Saksfremlegg

Hanskemakerbakken 1, 3, 5, 7 og 9 og Roald Amundsens veg 6, 8 og 10, detaljregulering til offentlig gjennomsyn

2025/22907

Regulert bebyggelse langs Roald Amundsens vei

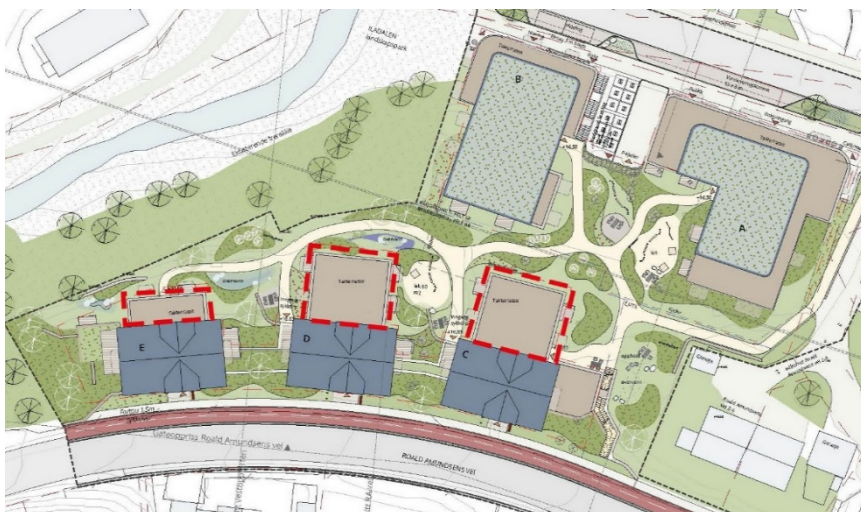
Til tross for konstruktive arbeidsmøter mellom forslagsstiller, Byplankontoret, Byantikvaren og Byarkitekten, mener Byplankontoret at planforslaget ikke har fått en god nok utforming. Byplankontoret vurderer at de foreslåtte leilighetsblokkene langs Roald Amundsens vei er for dominerende. Den høye utnyttelsesgraden for eiendommene i byggesone 3 bidrar til at

leilighetsblokkene mot indre gårdsrom blir for massive. Dette medfører en lavere bokvalitet og et uteoppholdsareal med utilstrekkelige solforhold.

For å sikre tilstrekkelig areal og kvalitet på uteoppholdsarealene i byggesone 3, og for å ivareta bokvaliteten, anbefales det å redusere disse bygningsvolumene i planforslaget ved å ta bort påhengte bygningsvolum inn mot det indre, felles gårdsrommet. Dette vil frigjøre plass og legge til rette for større og mer åpne uteoppholdsarealer på bakkenivå. Denne vurderingen støttes av innspill fra Byantikvaren og Byarkitekten, som er gitt i internt samråd.

Illustrasjoner viser bebyggelsen Byplankontoret anbefaler redusert (rød stiplet linje).

- Bygningsvolumene bak foreslåtte byvillaer mot Roald Amundsens vei utgår i sin helhet for å redusere tettheten av bebyggelse og øke andelen uterom på tomta.
- Byggehøyder langs Hanskemakerbakken senkes med en etasje, slik at planen regulerer fem etasjer høyde mot Hanskemakerbakken med en inntrukket sjette etasje.

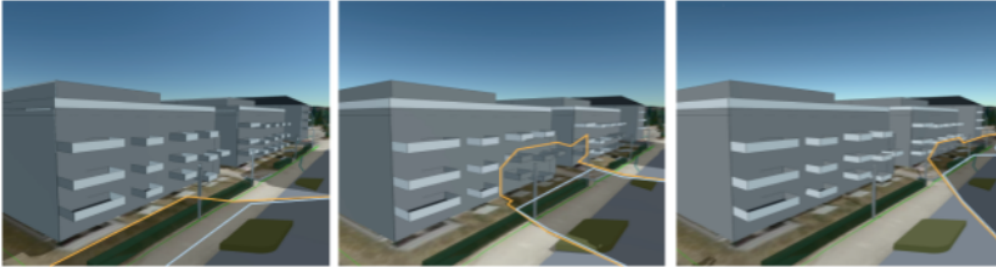
Boligsameiet 4 og 6 får vesentlig reduserte solforhold på sørvendt fasade som følge av planforslaget.

Bebyggelse på nordsiden av Hanskemakerbakken, Boligsameiet Hanskemakerbakken 4-6 og Ilevollen Borettslag, vil i størst grad være berørt av planforslaget, da foreslått bebyggelse vil kaste skygge på sørvendte fasader på nordsiden av Hanskemakerbakken. I planbeskrivelsen for *Hanskemakerbakken 2, detaljregulering (r20130018)* redegjøres det for at uteoppholdsareal på bakken på nordsiden av bebyggelsen har dårlige solforhold. Dette kompenseres i planen ved at boliger har tilgang til takterrasser og private balkonger mot sør med gode solforhold.

Vedlegg 2c *Sol- og skyggediagram med nabopåvirkninger* redegjør for konsekvenser av planforslaget for nabobebyggelsen i nord. Sol- og skyggediagram viser at sørfasade på bebyggelsen får vesentlig dårligere solforhold i mars og april, og at en andel av leilighetene også får reduserte solforhold i juni. Vedlegget viser også at ved å redusere byggehøyder med en etasje vil situasjonen være lik i mars, men at bare noen leiligheter vil få reduserte solforhold i april og ingen leiligheter vil få reduserte solforhold i juni.

Av illustrasjoner framgår skyggevirkning av planforslaget på nabobebyggelsen i Hanskemakerbakken 4 og 6. Solstudier viser solforhold kl 12, 15 og 18.

Oransje strek viser omriss av skygge fra foreslått bebyggelse. Blå strek viser konsekvenser for naboer hvis bebyggelsen reduseres med en etasje.

Solstudie 22.4 kl 15

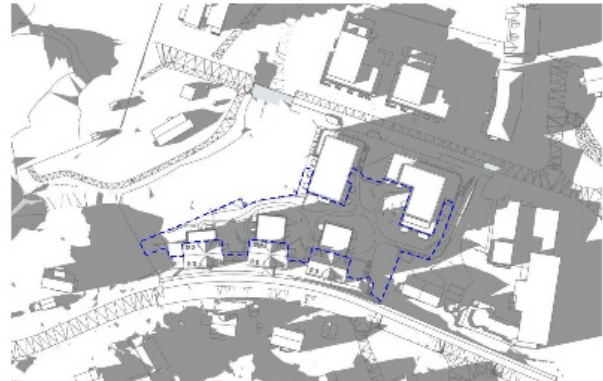
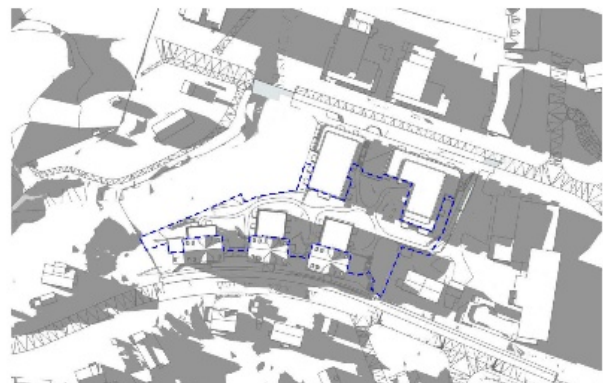
Sol- og skyggediagram som følger planforslaget viser at uteoppholdsareal er skyggelagt stort sett gjennom hele året fra og med kl 15. Det er nesten ikke vist noe uteoppholdsareal på bakken som har sol på ettermiddagen.

Byplankontoret mener dette er uheldig, og illustrerer behovet for å redusere omfanget av bygningsmassen i skråningen på baksiden av foreslått bebyggelse langs Roald Amundsens vei.
